Dotyczy: postępowania prowadzonego w trybie przetargu nieograniczonego na podstawie art. 132 ustawy z dnia 11.09.2019 r. Prawo zamówień publicznych (Dz. U. Z 2023 r. poz. 1605 z późn. zm.), którego przedmiotem zamówienia jest **Wykonanie dokumentacji projektowej (wraz z pełnieniem nadzoru autorskiego na etapie realizacji zadania) i robót budowlanych, w formule „zaprojektuj i wybuduj” wraz z dostawą i montażem wyposażenia trwale wbudowanego dla Budynku L w ramach zadania pn. „Utworzenie zintegrowanego ośrodka diagnostyki i leczenia chorób onkologicznych przy Szpitalu Uniwersyteckim w Zielonej Górze sp. z o. o.”, nr sprawy: TR.262.6.2024.**

ZAWIADOMIENIE O UDZIELENIU WYJAŚNIEŃ TREŚCI SWZ VI oraz o zmianie treści SWZ IV

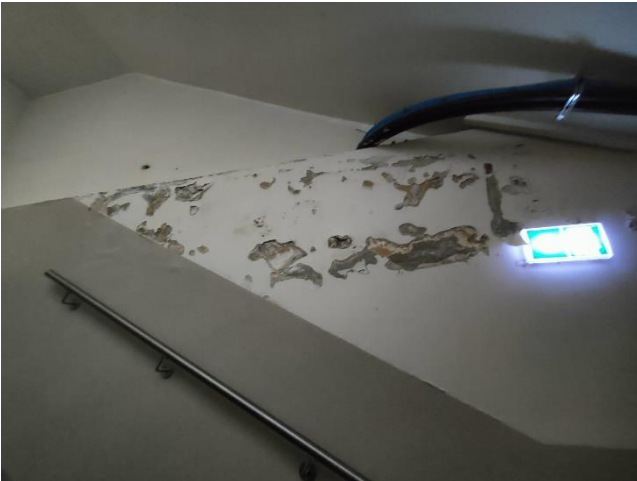
31. Na przeprowadzonej wizji lokalnej stwierdzono występowanie licznego wyposażenia ruchomego inwestora (poniżej zdjęcie). Prosimy o informacje czy zostanie one usunięte z pomieszczeń przed wejściem wykonawcy na realizację. Równocześnie prosimy o potwierdzenie, że w zakresie wykonawcy pozostaje usunięcie i utylizacja jedynie wyposażenia zamontowanego na stałe tj. umywalki, toalety.

Odpowiedź: Wyposażenie ruchome zostanie usunięte przez Zamawiającego. Postępowanie z materiałami z demontażu zgodnie z zapisami zawartymi w OPZ.
